大洗研究所(北地区) 核燃料物質使用施設等保安規定 の変更内容について

令和3年7月26日
国立研究開発法人日本原子力研究開発機構
材料試験炉部

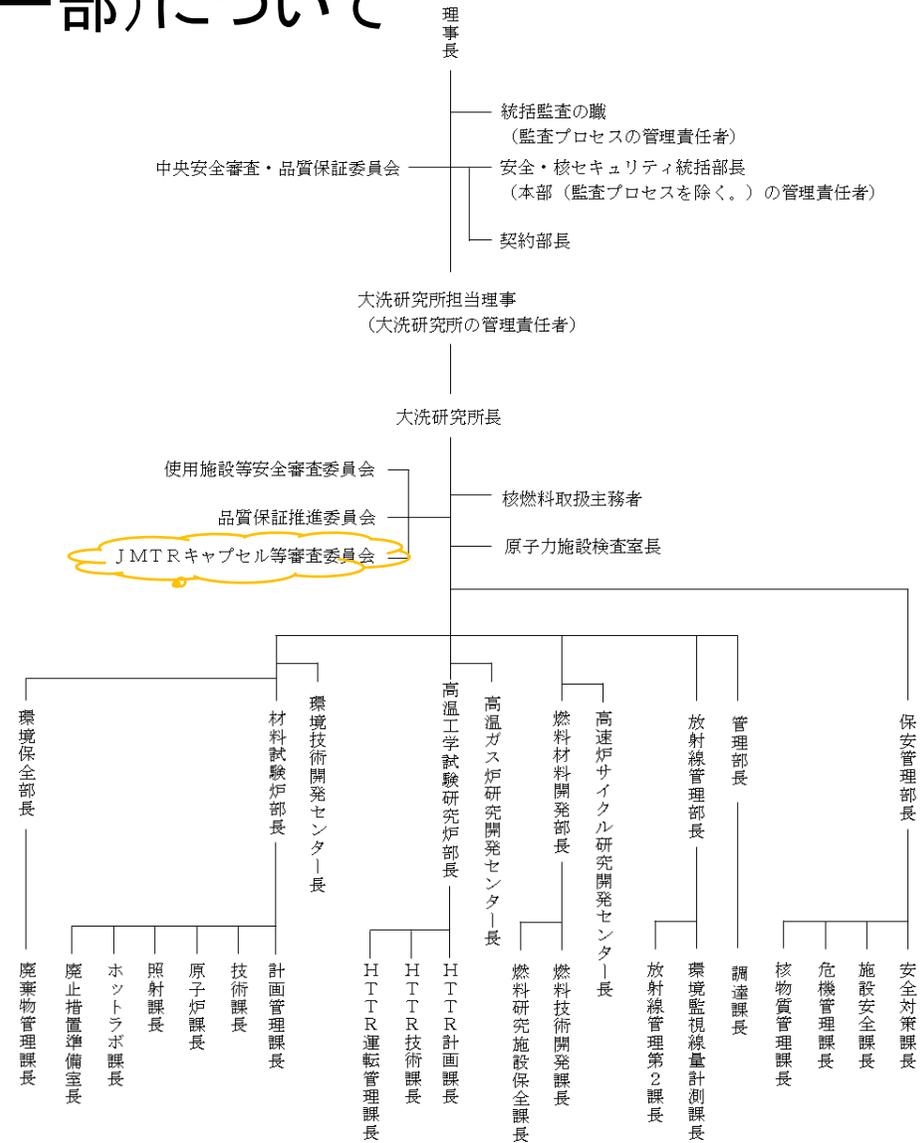
○「核燃料物質の使用施設の位置、構造及び設備」

各照射設備、X線装置室及び非常用電源設備等を削除すると共に、未照射核燃料物質の「受入れ作業」を削除した。

○添付書類1及び添付書類2

照射設備に係る記載を削除することから、現在貯蔵している核燃料物質(照射済燃料試料)で平常時及び事故時の線量評価を行った。

なお、本変更において削除した照射設備の撤去については、原子炉施設の廃止措置計画に基づき行う。
